株式会社ミスミ
日本企業体
金型事業グループ

「エンドブロック用チェーン」 仕様変更のご案内

エンドブロック用チェーン RSC3、RSC5

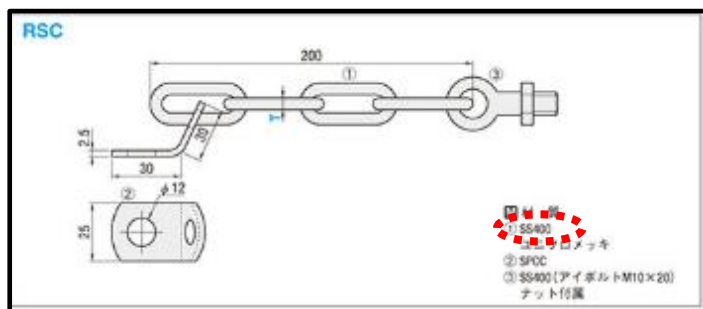
チェーン部分の材質を SS400 から SWM-B へ変更いたします。

【変更前】

①SS400

【変更後】

①SWM-B

チェーン部分の材料調達先の変更により材質変更いたしました。

材質の引張強度に変化なく、RoHS10 にも対応しております。
